TRANS/WP.29/2003/67  
17 July 2003

ПРЕДЛОЖЕНИЕ ПО ПРОЕКТУ ДОПОЛНЕНИЯ 8 К ПРАВИЛАМ № 43

(Безопасные стекла)

Передано Рабочей группой по общим предписаниям,  
касающимся безопасности (GRSG)

"Безопасные стекла с обычным коэффициентом пропускания света менее 40%

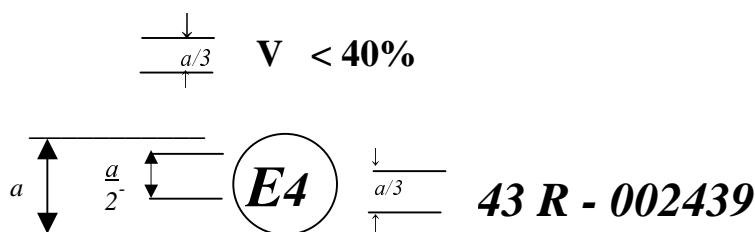
Приложение 2А, добавить после знака официального утверждения новый образец для безопасных стекол с обычным коэффициентом пропускания света менее 40%, а именно:

*a = 8 мм мин*

Приведенный ниже знак официального утверждения, проставленный на безопасном стекле с обычным коэффициентом пропускания света менее 40%, определенным в результате испытания, описанного в пункте 9.1 приложения 3, указывает на то, что соответствующий элемент был официально утвержден в Нидерландах (E 4) на основании Правил № 43 в их первоначальном виде под номером официального утверждения 002439. Номер официального утверждения указывает на то, что официальное утверждение было предоставлено в соответствии с требованиями Правил № 43".
